Mission régionale d'autorité environnementale  
ÎLE-DE-FRANCE

**Avis délibéré**  
**de la Mission régionale d'autorité environnementale d'Île-**  
**de-France sur le projet d'aménagement d'une**  
**« promenade bleue » entre le pont d'Asnières et le pont de**  
**Clichy à Asnières-sur-Seine (92)**

N°MRAe 2021-1694  
du 08 septembre 2021

Figure 5: localisation des opérations d'aménagement du schéma d'aménagement et de gestion durables de la Seine et de ses berges (p.119)

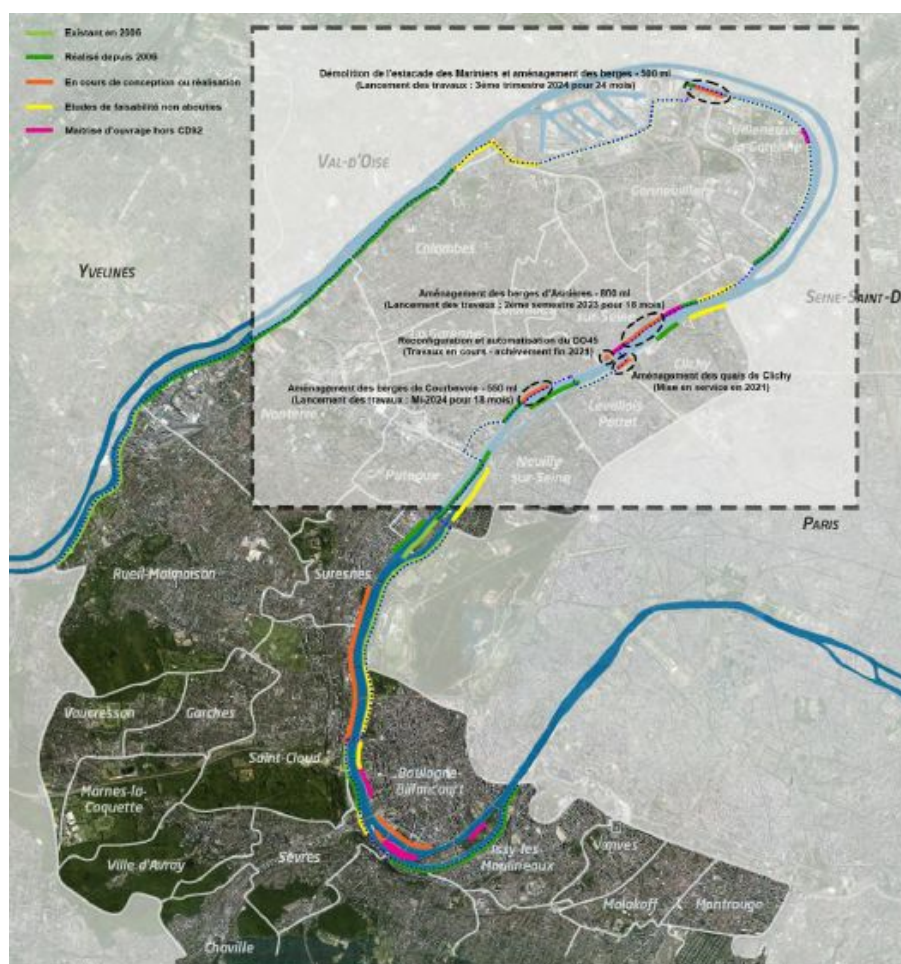
L'étude d'impact présente plusieurs autres tronçons de travaux sur les berges, contigus au projet et prévus par le schéma d'aménagement des berges des Hauts-de-Seine (p.119, Figure 4)<sup>10</sup>. L'analyse des effets cumulés (p.174) fait brièvement mention d'un projet d'aménagement des berges en aval du pont de Courbevoie à environ 1,6 km, sans procéder pour autant à l'analyse de ses effets cumulés avec ceux du présent projet.

Pour la MRAe, compte-tenu de la contiguïté des programmes de travaux, de leur objectif commun et des liens fonctionnels éventuels entre eux, la stratégie opérationnelle globale présidant à la mise en œuvre des différentes opérations d'aménagement des berges devrait être davantage explicitée (calendrier, principes et objectifs d'aménagement, caractéristiques des travaux...), afin d'évaluer les effets du présent projet (notamment sur la continuité des mobilités douces, le système hydrique, la biodiversité) à plusieurs échelles territoriales et en lien avec ceux des autres opérations envisagées.

**(3) La MRAe recommande d'explicitier davantage la stratégie globale présidant à la mise en œuvre des différentes opérations d'aménagement des berges prévues par le schéma départemental et de mieux évaluer les effets de l'aménagement projeté à différentes échelles et en lien avec ceux des autres opérations en cours ou envisagées.**
